（仮称）横浜駅みなみ東口地区第一種市街地再開発事業 環境影響評価方法書に関する補足資料

令和8年2月

横浜駅みなみ東口地区市街地再開発準備組合

図1 対象事業実施区域のボーリング調査地点図及び
対象事業実施区域周辺の公開されているボーリング地点図

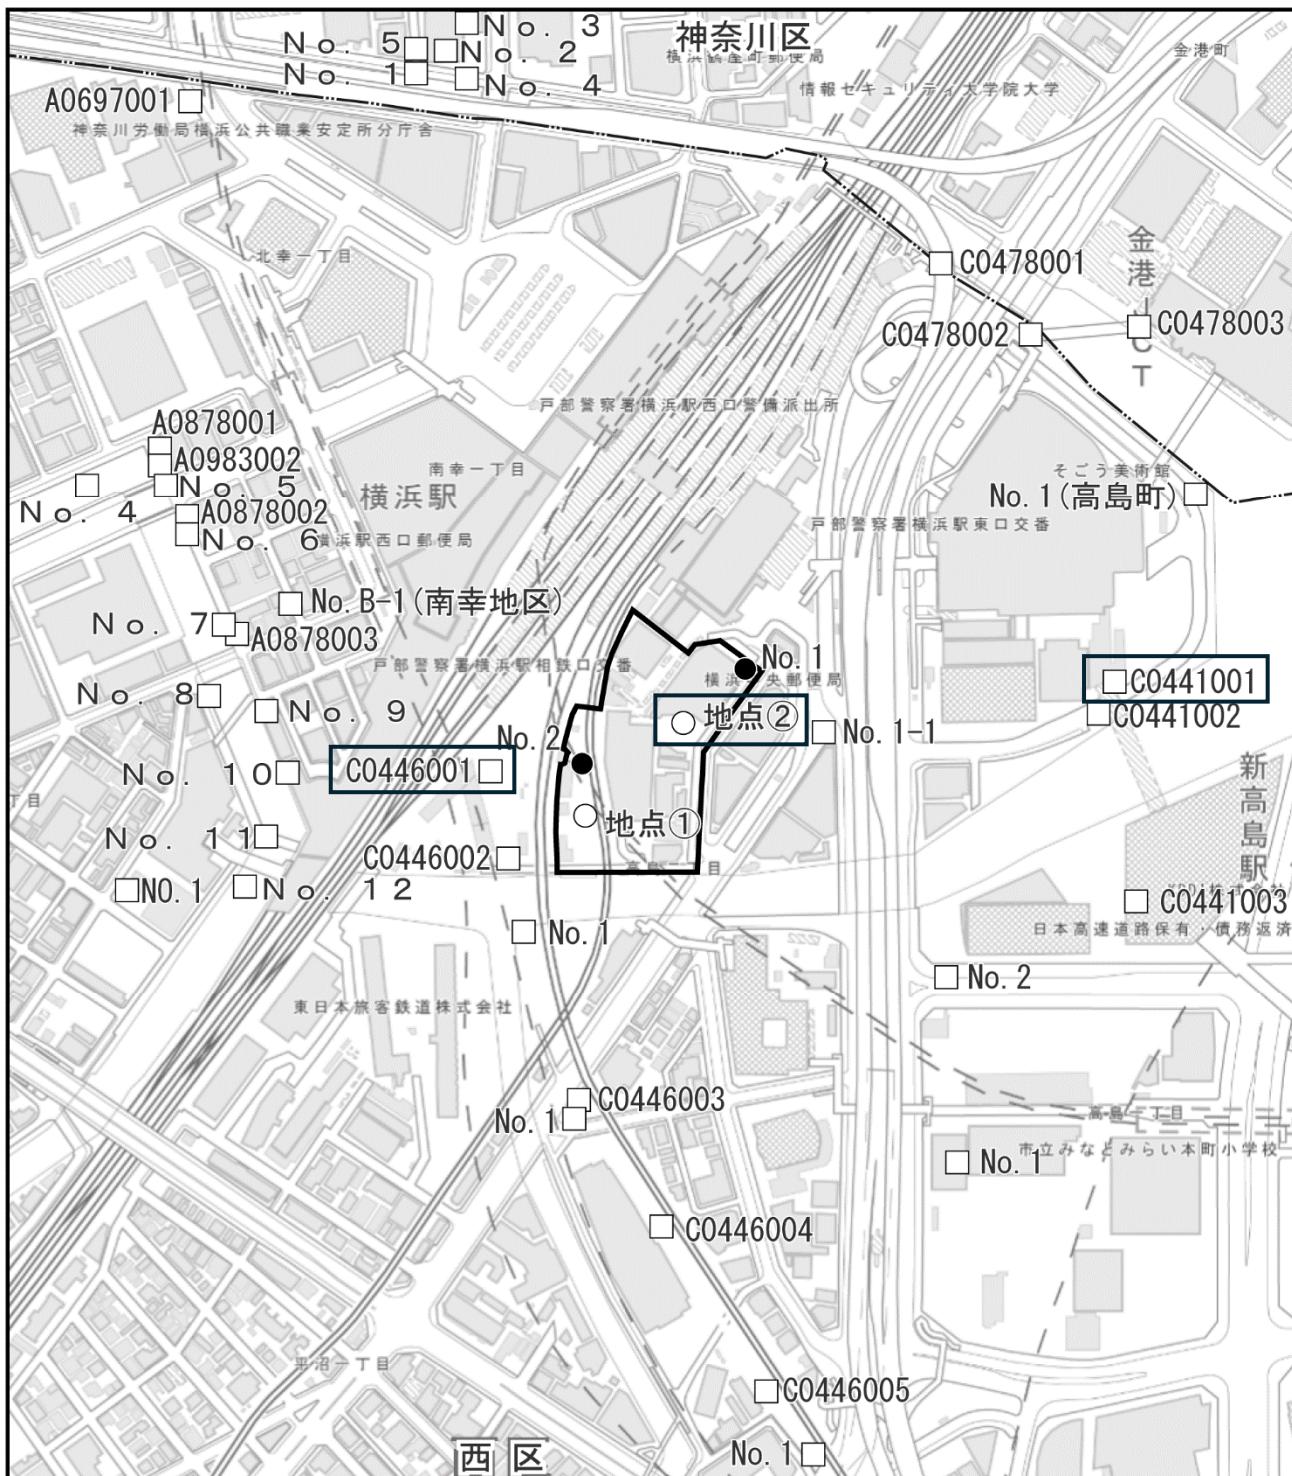
現状のボーリング調査地点が、対象事業実施区域内に2箇所設定されており、こちらは土留壁内における地下水位の変動がわかるものである。地下水流の流れにもよるが、土留壁の上流側では地下水位が上昇し、下流側では地下水位が低下するといった流動阻害が生じる可能性がある。低下の割合によっては地盤沈下に繋がる可能性もあり、そのため、対象事業実施区域内だけのボーリング調査では十分な情報が得られない可能性が非常に高いと考える。地盤沈下という視点から、地下水位の低下は非常に重要な因子となるため、土留壁の外側でも調査が必要ではないか

「国土地盤情報データベース」（一般財団法人 国土地盤情報センターホームページ）では、既存のボーリング地点及びその地点のボーリング柱状図が公表されています。対象事業実施区域周辺には、図1に示すとおり既存のボーリング地点が分布しているため、これらの地点（対象事業実施区域内に設置する計画である山留壁の外側の地点）及び対象事業実施区域内の地点のボーリング柱状図により対象事業実施区域及びその周辺の地質や地下水位の状況を把握します。また、対象事業実施区域の西側約800mには横浜市環境科学研究所が設置している地下水位観測井（観測地点名：岡野公園）があり、観測結果が公表されているため、この情報により地下水位の状況を把握します（図3参照）。なお、岡野公園は、対象事業実施区域と同様に、表層地質は埋土（方法書p.3-7の図3.2-5表層地質図参照）であり、軟弱地盤の分布域（方法書p.3-9の図3.2-7軟弱地盤図参照）に位置する観測井です。これらの情報等を用い、地下構造物等の設置に伴う地下水流の流動阻害が生じる可能性も踏まえ、地盤沈下に対する影響を予測評価します。

図 4 歩行者等交通量調査地点図（方法書 p. 6-33 の図 6.14-2 より）

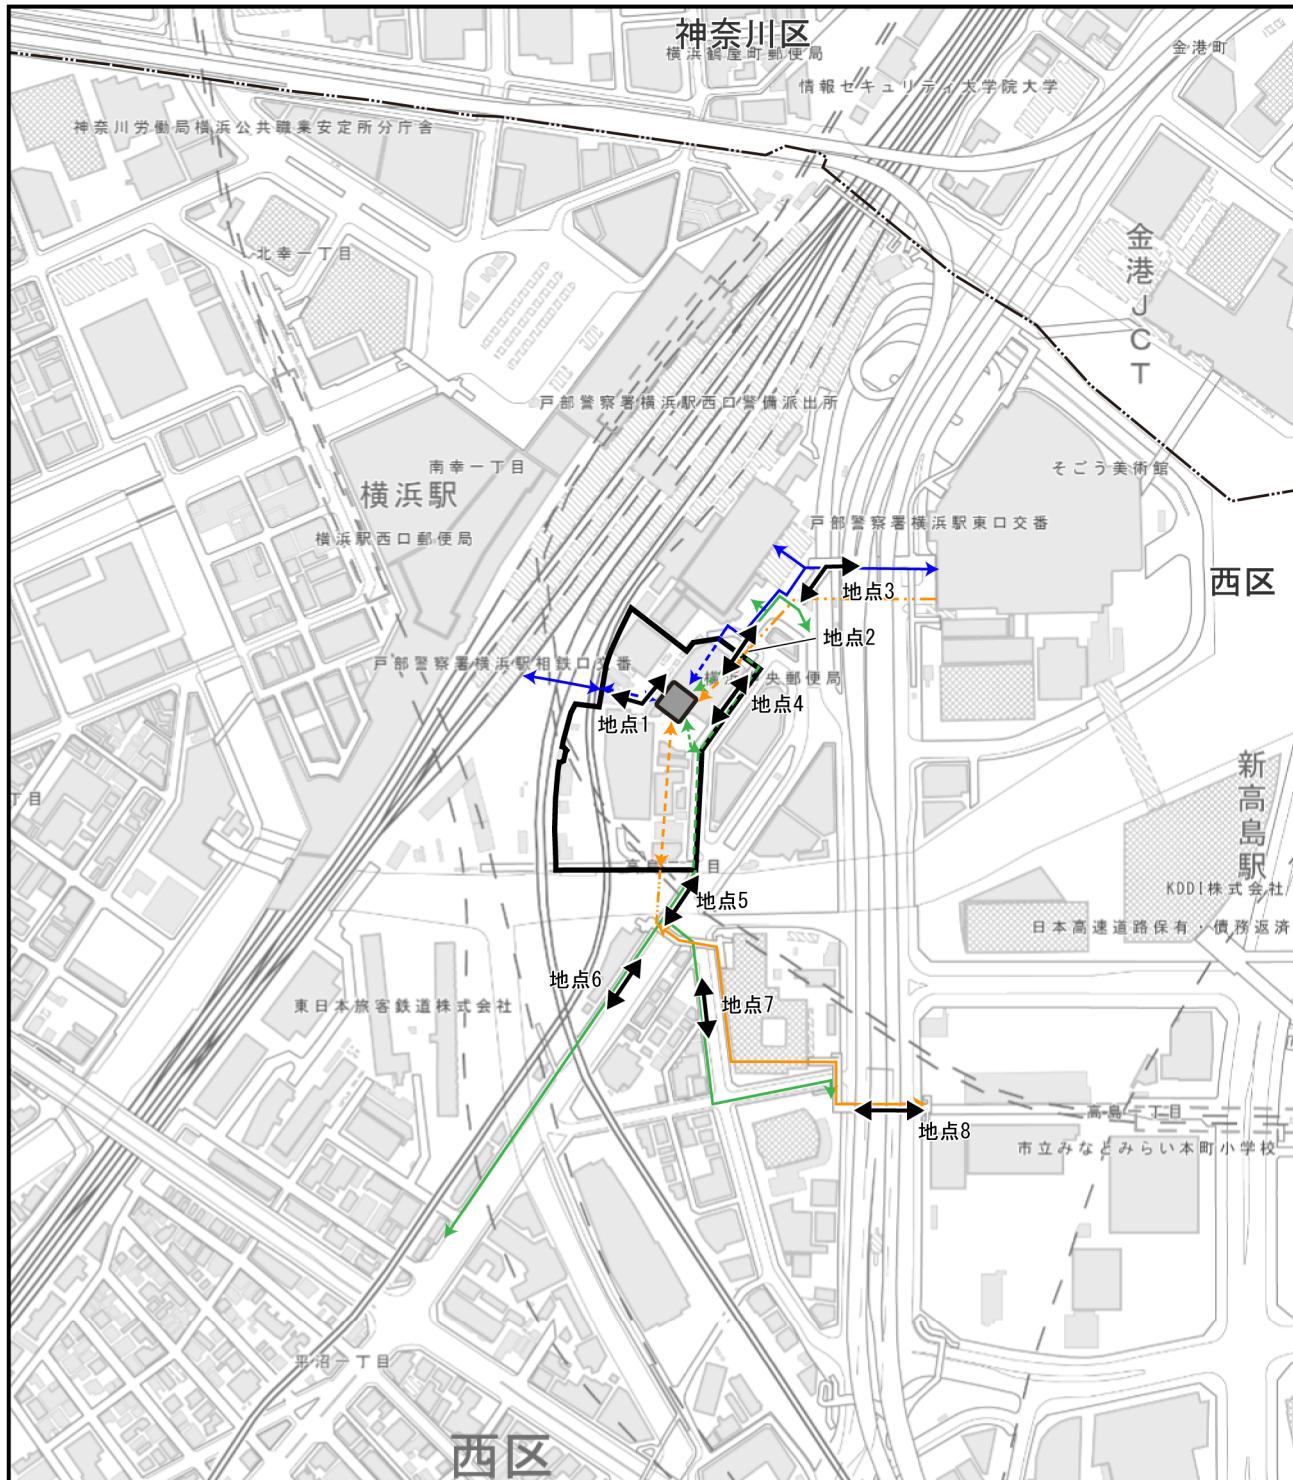
方法書 p. 6-33 の図 6.14-2 歩行者等交通量調査地点図について、計画地は横浜駅に近く歩行者も多いと思われるが、工事用車両や関連車両の経路と交わる地点（例：万里橋から計画地へ左折する横断歩道、地点 4 から崎陽軒側に渡る横断歩道、国道側に渡る横断歩道など）が含まれていない。工事用車両や関連車両が歩行者の安全に及ぼす影響を評価するためには、こうした地点の歩行者交通量を調査しておくことが必要ではないか。

方法書 p. 6-33 の図 6.14-2 歩行者等交通量調査地点図に示した調査地点（図 4 参照）は、本事業に関する歩行者等の主要なルートと想定される歩道等 8 地点として選定した地点であり、方法書 p. 6-30 の表 6.14-2(1) の施設の供用に係る予測方法（表 3 参照）に示したように、歩行者サービス水準の算出等により、歩行者通行の快適性・安全性の程度を予測する地点として選定しています。
